基準不適合発生箇所

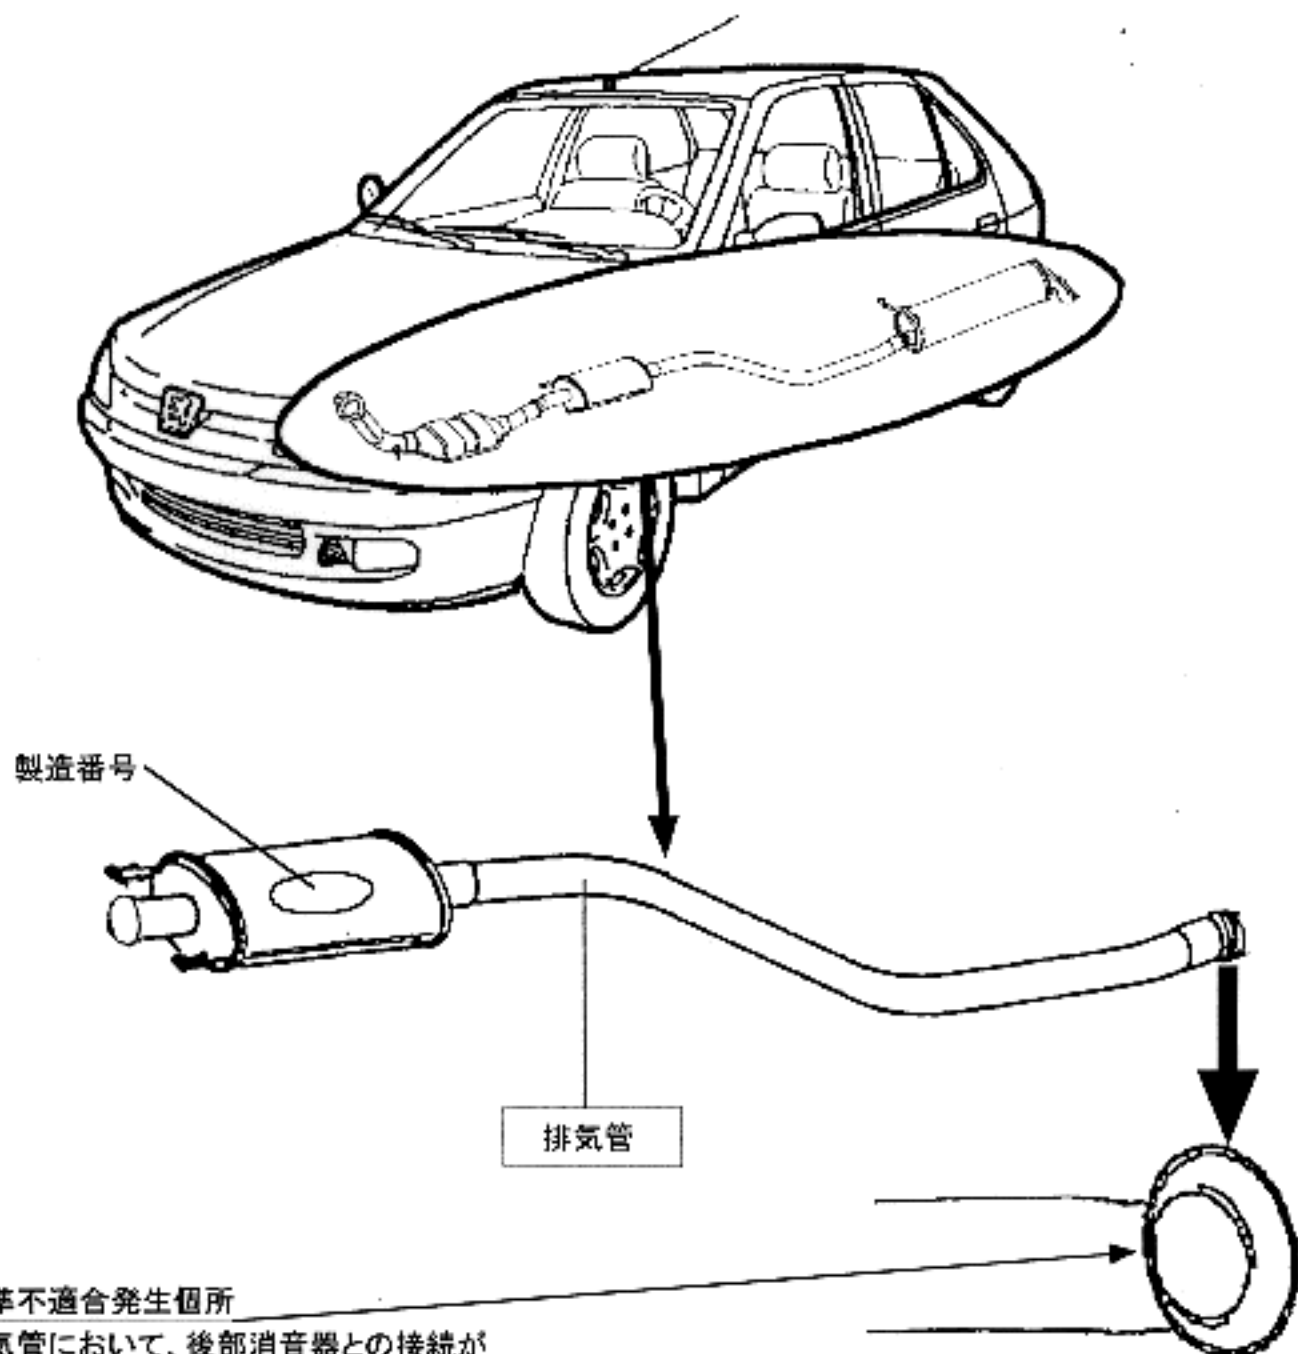
排気管において、後部消音器との接続が不適切なものがあり、当該接続部から排気ガスが漏れるおそれがある。

製造番号がPSA3023の場合は交換する。

全車両、当該排気管の製造番号を確認し、該当するものは良品と交換する。
